Oggetto: **[ID: 7368] Comuni di Comuni di Acquapendente (VT) e Castel Giorgio (TR).**

Progetto di un impianto agrovoltaiico, denominato "Solar Cashmere Goat", della potenza di 43 MW e delle relative opere di connessione alla RTN, localizzato nel Comune di Acquapendente (VT).

Procedura di Valutazione di Impatto Ambientale ai sensi dell'art.23 del D.Lgs.n.152/2006.

PARERE TECNICO ISTRUTTORIO DEL MINISTERO DELLA CULTURA

Fig.4 individuazione delle opere in progetto compreso il cavidotto e la stazione elettrica sulla Tav.B del PTPR LAZIO

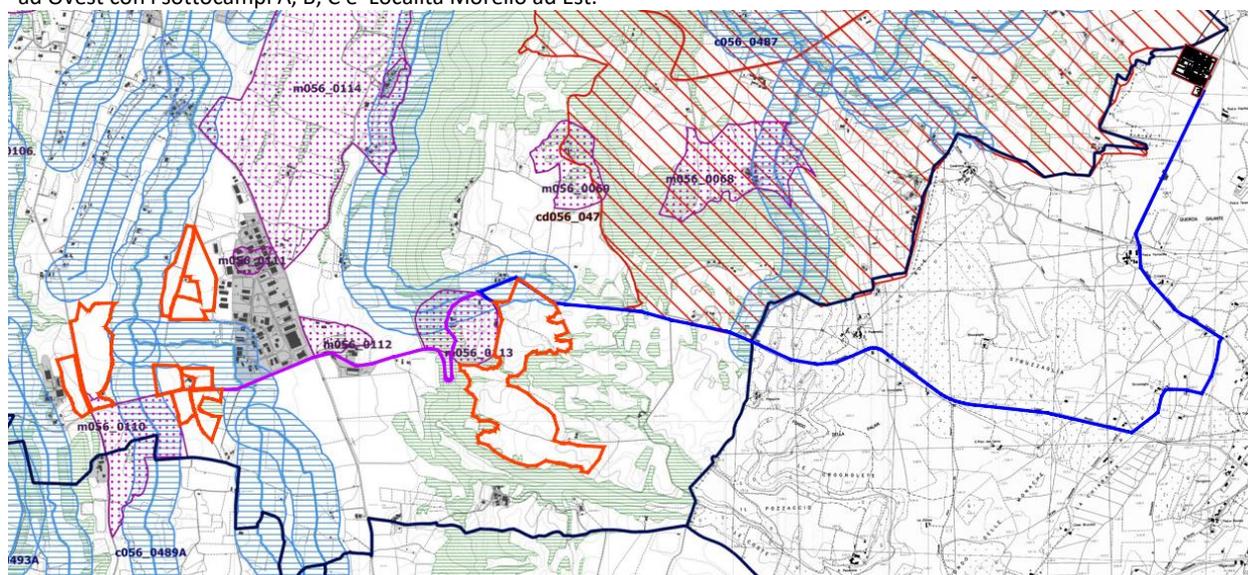
- **il perimetro dei campi fotovoltaici localizzati in zona Morello** è contiguo all'area archeologica tutelata ai sensi dell'art.142, co.1, lett.m) del Codice denominata Casale Palluccaro (m056_0113) inoltre, si trova ad una distanza di circa 500 metri dal vincolo dichiarativo ex art. 136, co. 1, lett. d) del Codice (cd056_047) "Dichiarazione di notevole interesse pubblico riguardante l'ampliamento del vincolo Monte Rufeno e Valle del Paglia, in Acquapendente" di cui al DM del 12.05.2011 (cfr. fig.4);

Fig.5 - Area d'impianto in località **campo Morino** – layout delle opere: lotto A – lotto B – lotto C (da sinistra)

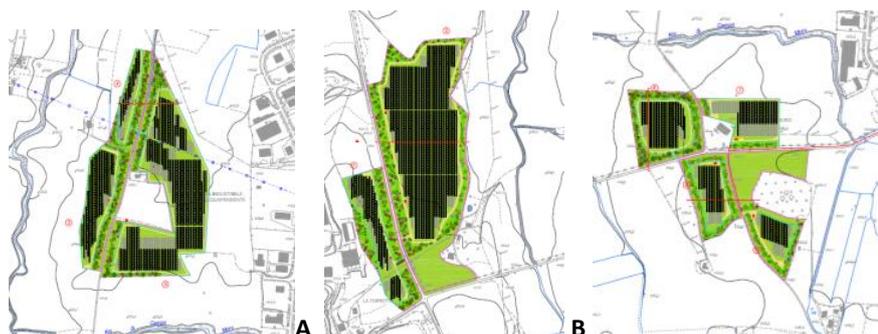
1. APPROFONDIMENTI PROGETTUALI (cfr. Fig.5) nei quali vengano elaborate alternative progettuali o localizzative finalizzate a risolvere le criticità evidenziate, in cui:

- a) con riferimento al lotto C in località Campo Morino, vengano delocalizzate o eliminate, le porzioni dell'impianto che si trovano al di sotto della strada Onanse-Cassia che ricadono in aree classificate come "paesaggio agrario di valore" nella tavola A del PTPR;
- b) il lotto B dell'impianto in località Campo Morino, che ricade in aree classificate come "paesaggio agrario di valore" nella tavola A del PTPR, venga delocalizzato, collocandolo nello spazio ora libero a nord del lotto A, contiguo all'area industriale, che risulta già in parte utilizzato per analoghe iniziative energetiche.

- tutta l'area dell'impianto in cui si trova la sughera monumentale tutelata (scheda ID 06/A040/VT/12) nel sottocampo meridionale del lotto C di Campo Morino a ridosso dell'area boscata (già esclusa dal progetto), lasciando un buffer al suo intorno da concordare con questo Ministero, tale da garantire la percezione di elemento "isolato" del bene;
- l'area archeologica (m056_0110) interferita dal lotto B del campo Morino, estremità meridionale in prossimità della strada, la fascia di rispetto del corso d'acqua (c056_0488) che si trova nel lotto a nord del campo Morello e tutte le aree boscate tutelate interferite nell'area di campo Morello.

Fig. 11 tracciato della Via Francigena localizzato all'interno dei lotti Campo Morino "A" e "C"

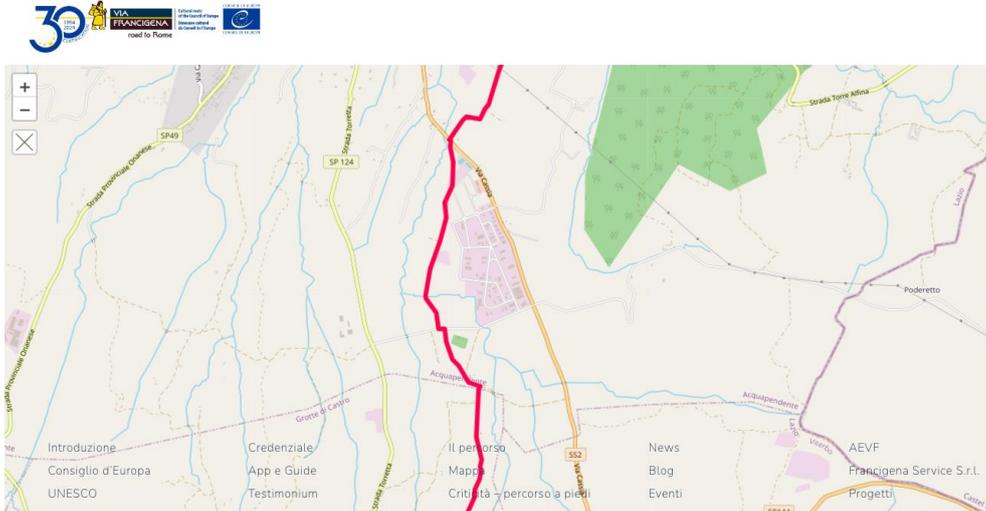
- effetti diretti su più percorsi, due dei quali principali, come la Strada Provinciale Torretta e la Strada Traversa Onanese-Cassia, introducendo modificazioni importanti sulla percezione del paesaggio da numerosi punti vista;
- ricadute dirette sul percorso della tappa 38 della via Francigena, che di fatto corre proprio lungo il tracciato che attraversa i sottocampi da P3 a P8, come rappresentato nell'immagine riportata a seguire. Tale aspetto risulta del tutto trascurato nella fase progettuale rappresentata nella documentazione prodotta. Si segnala inoltre come tale tracciato attraversi anche le aree interessate da importanti elementi, come la sughera monumentale ricordata sopra, elemento tutelato ai sensi dell'art. 136 co. 1 lett.a) del D.Lgs. n. 42/2004 e che registrerebbe l'installazione del campo FTV P8 alla sola distanza di 90/100 ma dalla stessa (cfr. Fig.11);

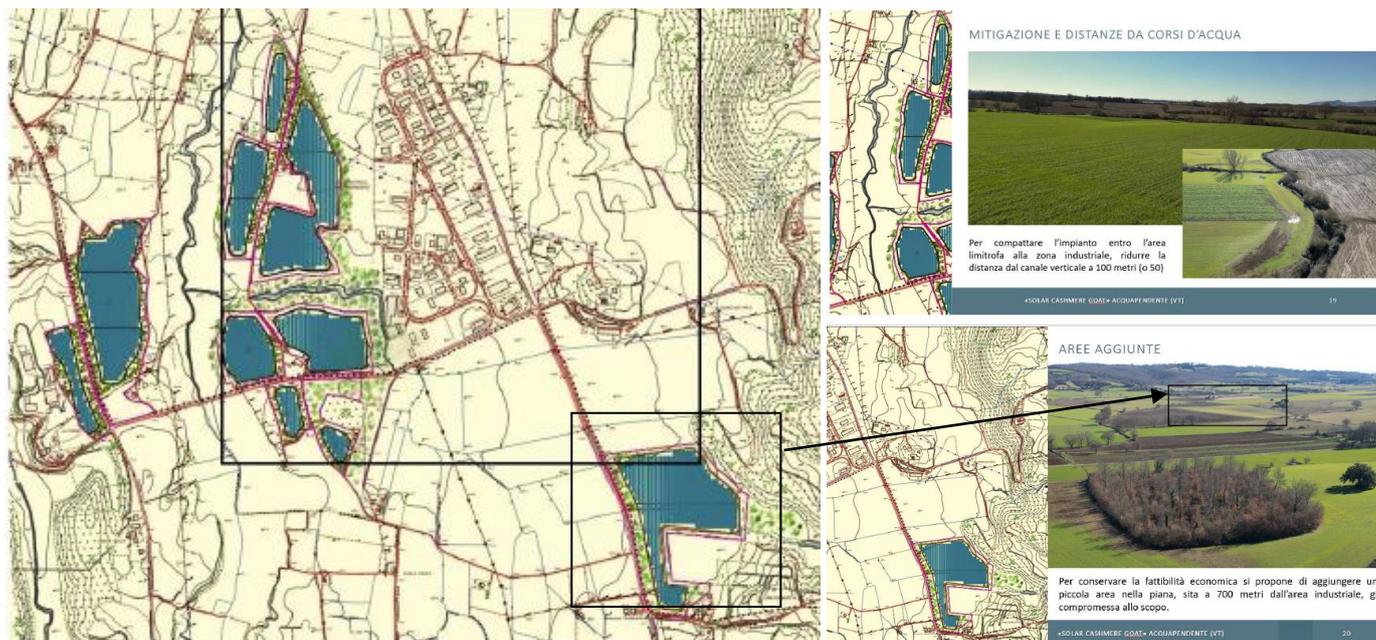
PRESO ATTO che, per riuscire ad ottimizzare l'impianto entro l'area limitrofa all'area industriale nelle aree di campo Morino, la Società ipotizza la riduzione della distanza dai canali verticali e orizzontali a 50 metri, ampliando l'area occupata dai pannelli anche all'interno della fascia di rispetto dei corsi d'acqua tutelati, precisando che risulterebbero ricadere "in area tutelata 142, comma 1, lettera c, ma anche "idonea" ai sensi del D.L. 199/2021, art.20, co.8, lett.c-ter, 1" (cfr. fig.14 destra, in alto);

PRESO ATTO, altresì, che per garantire la fattibilità economica, la Società individua una piccola area aggiuntiva "nella piana posta a 700 metri dall'area industriale, già compromessa allo scopo" (cfr. fig.15 destra, in basso);

"Come si vede si tratterebbe di una profonda rimodulazione, con radicale modifica della soluzione agrivoltaica, inserimento di nuovi partner di investimento, e ricerca di nuovi terreni per venire incontro nel modo più completo alle richieste ricevute. Chiaramente tale profonda rimodulazione richiedere sia il tempo progettuale per essere prodotta, sia il necessario consenso su di essa, per essere effettivamente proposta. Si propone, dunque, di sviluppare in un Tavolo tecnico, di cui si sollecita la convocazione, la discussione di questa ipotesi e nelle more si propone la seguente integrazione sugli elementi minimi";

Fig. 19 elaborato "18a_VT_11a Stato dei Luoghi - Vegetazione e manufatti - C.02"

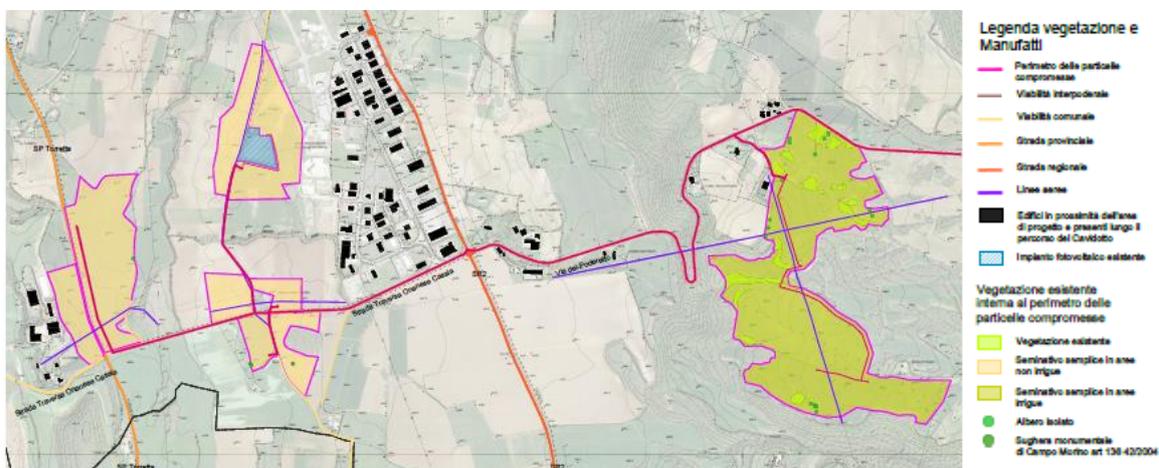
PRESO ATTO che il Proponente in riscontro al punto 3 "Rilievo ante-operam", della Richiesta MIC, predispone l'elaborato "18a_VT_11a Stato dei Luoghi - Vegetazione e manufatti - C.02" (cfr. Fig. 19) che, sebbene costituisca un approfondimento della situazione ante-operam, non riporta la viabilità interpoderale in Località Morello, che costituisce un importante elemento di cui il progetto non può non tenere conto;

Fig.22 – (in alto) stralcio della mappa del “cumulo con altri progetti” elaborato “16a_VT_09a”; (in basso) stralcio elaborato “50 DR_27”, foto aerea in scala 1:10.000) con individuazione delle distanze dell’impianto in progetto con impianti esistenti

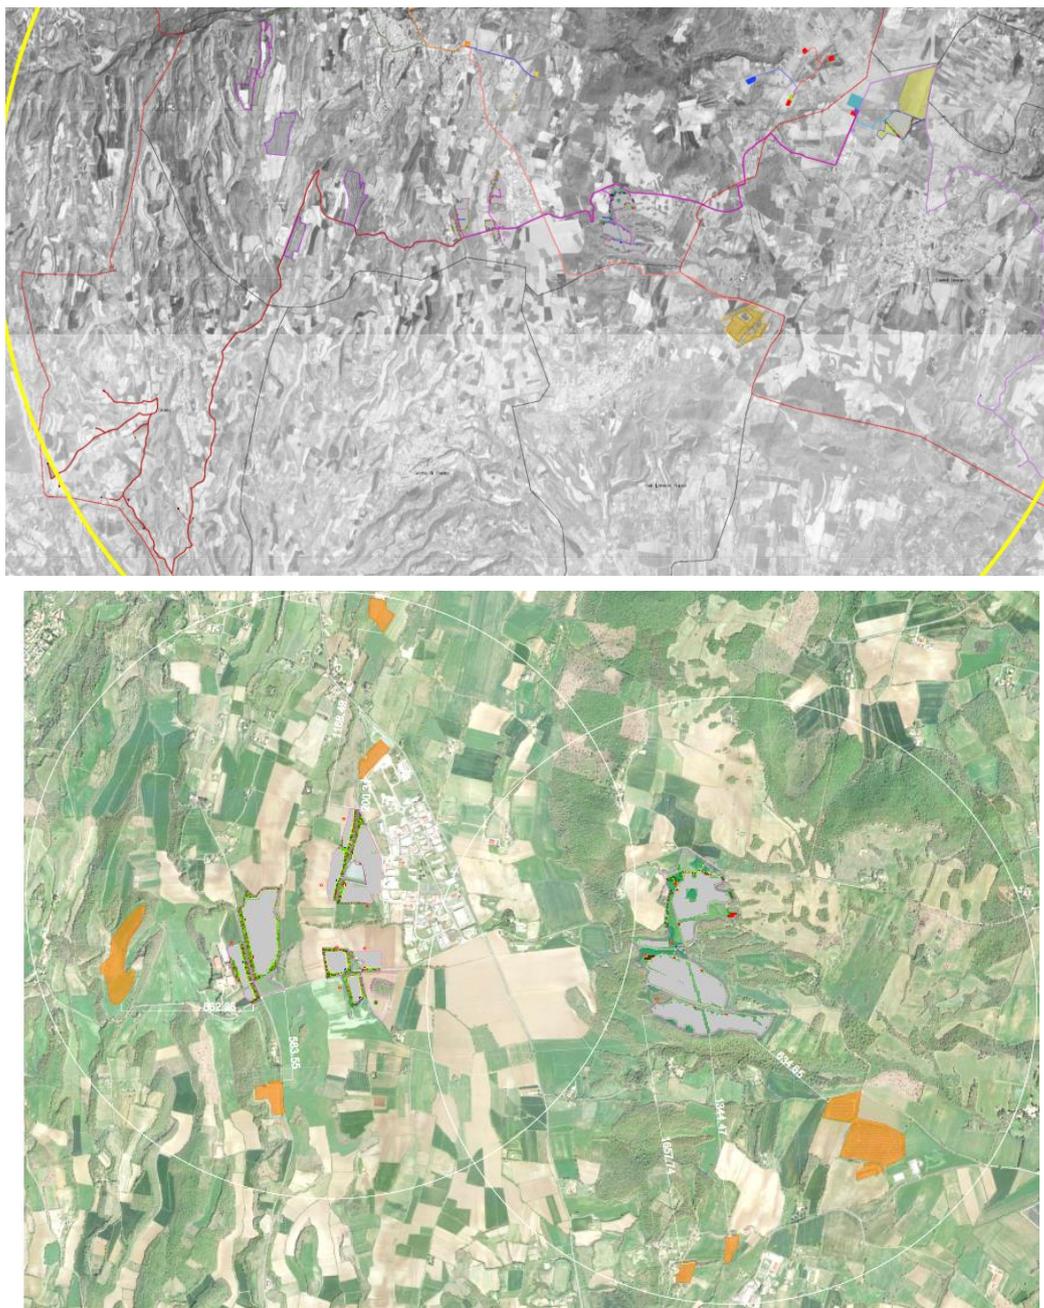
CONSIDERATO che, il Proponente né nella planimetria dell'elaborato "16a_VT_09A Interferenze con progetti in corso e autorizzati - C.02" riportata anche come fig.55, a pag.92 del SIA - quadro ambientale C 02 (cfr. Fig. 22, in alto), né nella planimetria di maggior dettaglio (1:10.000) dell'elaborato "50 DR_27 Layout su cumulo altri progetti interferenze con altri impianti fotovoltaici esistenti" (Fig. 22, in basso) presentati a riscontro del **punto 6) "impatti cumulativi"** della richiesta MIC, ha individuato tutti gli impianti FER presenti e previsti dell'area vasta relativa alla proposta di progetto e che, pertanto, i sopra citati elaborati restituiscono un quadro parziale, non concorde e non esaustivo al fine della valutazione dei potenziali impatti cumulativi, utilizzando per altro due ambiti di area vasta diversi e non paragonabili;

Fig. 23 impianto fotovoltaico esistente nel vicino territorio comunale di Grotte di Castro (a sinistra); dettaglio dell'elaborato "Interferenze con progetti in corso o autorizzati C.02", in cui in blu sono stati inseriti gli impianti omessi dal Proponente (a destra)

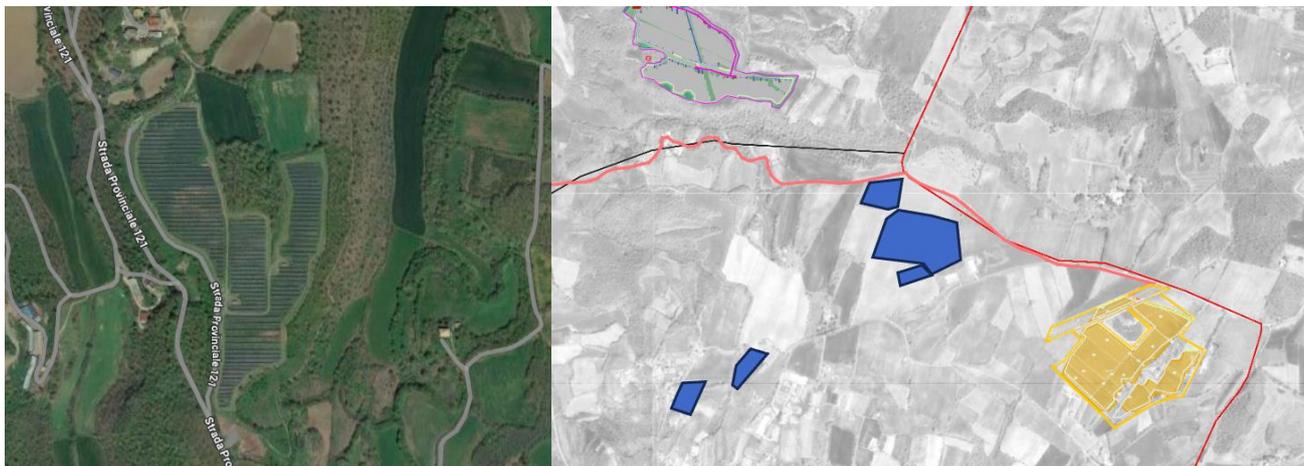
- 3) alcuni impianti fotovoltaici, uno dei quali di grandi dimensioni, già esistenti nel vicino territorio comunale di San Lorenzo Nuovo, nelle aree interposte tra i sottocampi previsti in loc. Morello e l'impianto FTV della soc. Solar Fields s.r.l. autorizzato nel comune di San Lorenzo Nuovo. Si veda l'immagine a seguire, estratto dell'elaborato "Interferenze con progetti in corso o autorizzati C.02", sulla quale sono stati schematizzati in blu gli impianti omessi dalla Proponente. (cfr.Fig.23)

L'elaborato qui prodotto, con le integrazioni effettuate dalla Scrivente, mostra la saturazione del settore orientale della porzione di territorio interessata dal progetto, con particolare riferimento al grande campo previsto in loc. Morello, diversamente da quanto riscontrato dalla Proponente nella RP:

Fig.26 - Planimetria della classificazione dei suoli sul geoportale della Regione Lazio con individuazione con segnalibro azzurro delle aree occupate dai campi, a sinistra Loc. campo Morino e a destra Loc. Morello

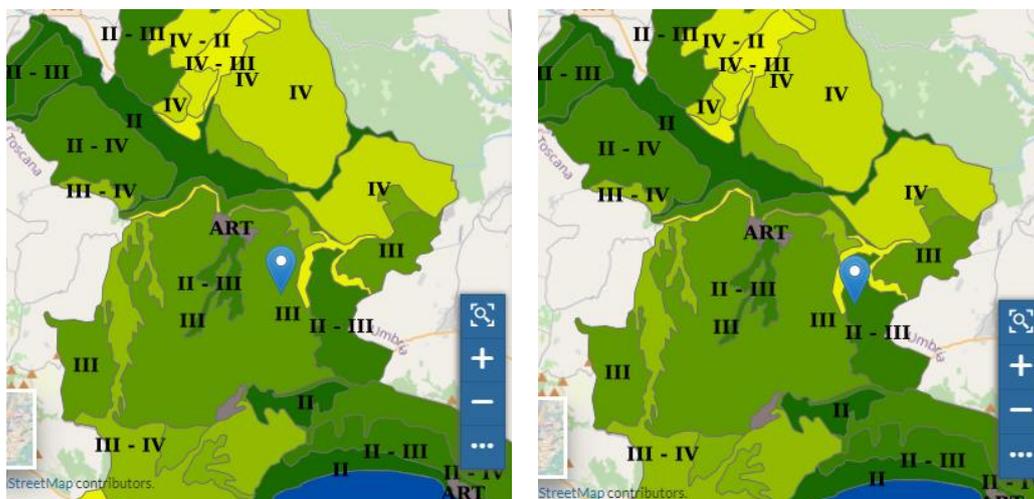
VERIFICATO, dalla sovrapposizione delle coordinate del progetto alla planimetria pubblicata all'indirizzo https://geoportale.regione.lazio.it/layers/geosdiownr:geonode:arsial_lcc_250K_suoli_lazio, che le aree relative ai campi in Località Campo Morino sembrerebbero classificate in suoli di classe III (nella fig.26, a sinistra, con un segnalibro azzurro) e quelli in Località Morello, sembrerebbero classificate tra i suoli con capacità di II e III classe (nella fig.26, a destra, con un segnalibro azzurro);

Fig.27 Localizzazione delle aree di impianto sulla Tav.B.06 "Idoneità dei suoli impianti FER" dell'all.1 delle Linee guida regionali, in blu loc. Campo morino e in viola loc. Morello

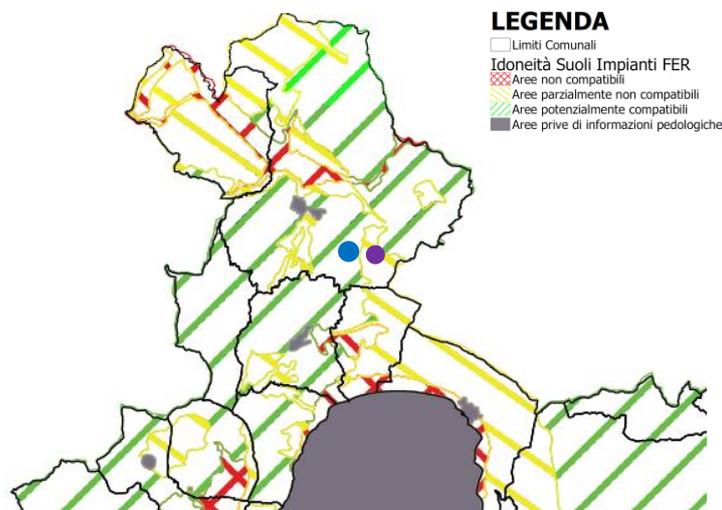
TENUTO CONTO che, nella Tav.B.06 "Idoneità Suoli Impianti FER" dell'all.1 delle Linee guida regionali, le aree occupate dagli impianti vengono rispettivamente classificate, tra le "aree potenzialmente compatibili" quelle in Località Campo Morino (nella figura 27, indicata con un pallino blu) e tra le "aree parzialmente non compatibili" quelle in Località Morello (nella figura 27, indicata con un pallino viola);

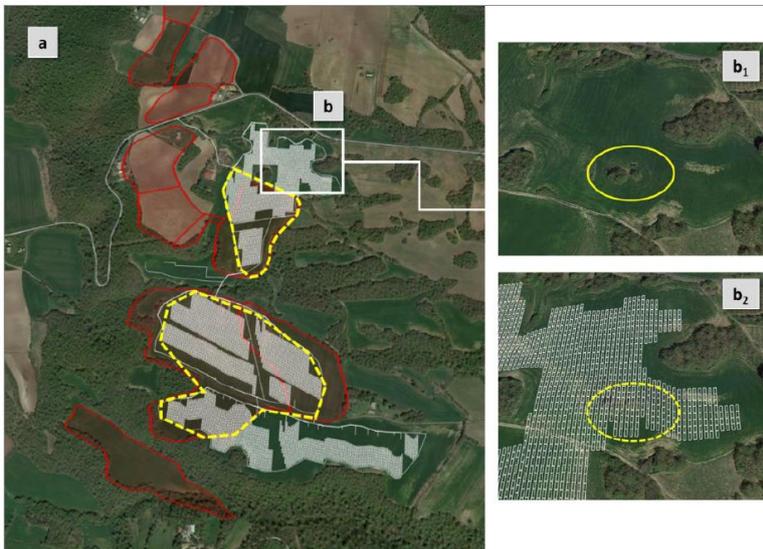
“ (...) d) al fine di non interferire con i fenomeni franosi in atto e di non incrementare il rischio già esistente dovuta alla riconosciuta classe di pericolosità P3, considerando anche gli aspetti relativi alla tutela della sicurezza sui luoghi di lavoro, particolarmente rilevanti per impianti di questa tipologia impiantistica, si prescrive lo stralcio dal posizionamento dei pannelli delle porzioni di impianto interessate da deformazioni superficiali lente e/o soliflusso del lotto denominato Campo Morello destinando l'area agli attuali usi agricoli. Si prescrive inoltre lo stralcio dei pannelli dall'area di campo Morello interessata dalla presenza di vegetazione naturale così come indicato nella figura sottostante” (cfr. Fig. 29)
